AUTO No. 0491 DEL 31 DE JULIO DE 2026

POR MEDIO DEL CUAL SE REALIZA CONTROL Y SEGUIMIENTO A UNA AUTORIZACIÓN DE OCUPACIÓN DE CAUCE, PLAYAS Y LECHOS Y SE TOMAN OTRAS DETERMINACIONES.

Que mediante la Resolución No. 529 del 22 de octubre del 2025, esta Autoridad Ambiental otorgó al CONSORCIO DIQUE BOLÍVAR identificado con NIT. 901.760.112-5, Autorización de Ocupación permanente de Cauces, Playas y Lechos para la ejecución del proyecto denominado: *"REALIZAR LAS OBRAS DE INTERVENCIÓN CORRECTIVA REQUERIDAS PARA MITIGAR EL RIESGO POR INUNDACIÓN Y SOCAVACIÓN, MEDIANTE LA CONSTRUCCIÓN Y REHABILITACIÓN EN MARGEN DERECHA DE LA QUEBRADA LA SEPULTURA, CORREGIMIENTO LA VICTORIA Y SECTOR PUERTO YOYO – DIQUE COYONGAL VEREDA PATICO BAJO MUNICIPIO DE CANTAGALLO – BOLÍVAR EN EL MARCO DEL DECRETO DE DESASTRE NACIONAL No. 2113 DE 2022 Y SUS MODIFICACIONES"*, ubicado en el Municipio de Cantagallo – Bolivar.

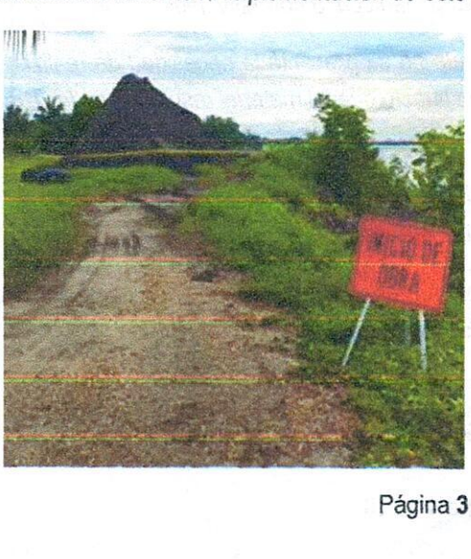
MMA FICHA – 1.3: Señalización frentes de obras y sitios temporales: *En el ICA presentado se describe las acciones implementadas sobre las señalizaciones en zonas de operaciones y vía dentro de la planta. Además, en los anexos se evidencia registro fotográfico sobre el cumplimiento de las acciones desarrolladas durante la implementación de este programa.*

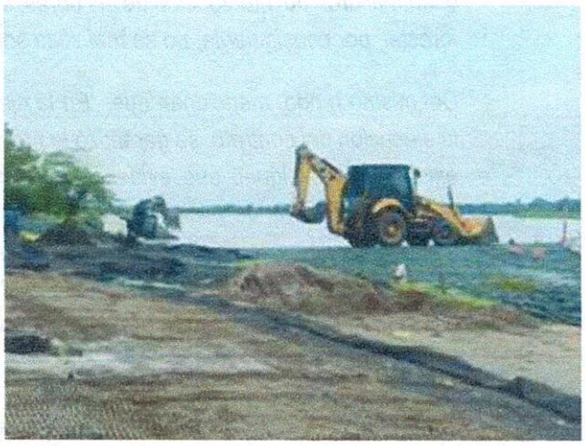
MMA FICHA – 1.9: Manejo de maquinaria, equipos y vehículos: *Revisando el ICA mencionan que el contratista realizó la verificación que durante el desarrollo del contrato las volquetas utilizadas en la obra contaran con los documentos vigentes de: técnico mecánico, SOAT, licencia de conducción, hoja de mantenimientos.*

Durante la ejecución del contrato, la maquinara utilizada en la obra contó con los documentos como ficha técnica, manifiestos de aduana, tarjeta de registro, póliza, registro de mantenimientos, igualmente a la maquinaria se les realizaron las respectivas inspecciones preoperacionales por parte del área de Seguridad y Salud en el Trabajo. A continuación, se presentan algunas fotografías de la maquinaria y vehículos durante el desarrollo del contrato, sin embargo, no existe soporte sobre el registro de mantenimiento como: lubricación de los vehículos, alineamiento y balanceo, número de inspecciones realizadas, fichas técnicas, SOAT, etc.

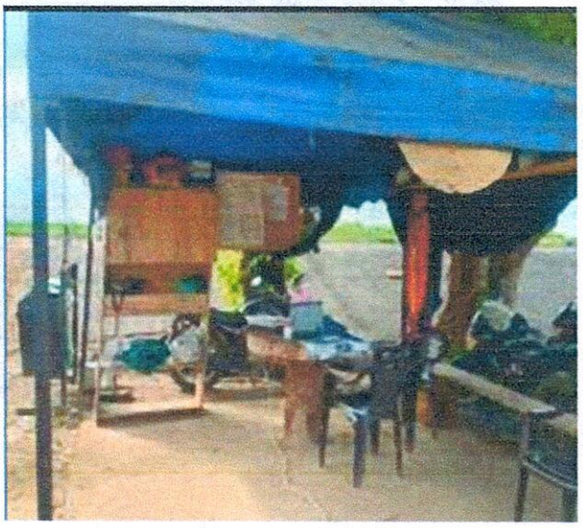
MMA FICHA – 1.10: Atención a la comunidad: *De acuerdo con el ICA presentado, el proyecto conto con un Punto de Atención Comunitario (PAC), el cual fue establecido de manera permanente en las instalaciones del campamento de obra como un espacio formal de interacción entre la comunidad y el equipo técnico y social del proyecto. Este punto se dispuso con el fin de garantizar un canal institucional, accesible y directo para la gestión de inquietudes, la orientación ciudadana y la articulación de procesos sociales asociados a la ejecución contractual.*
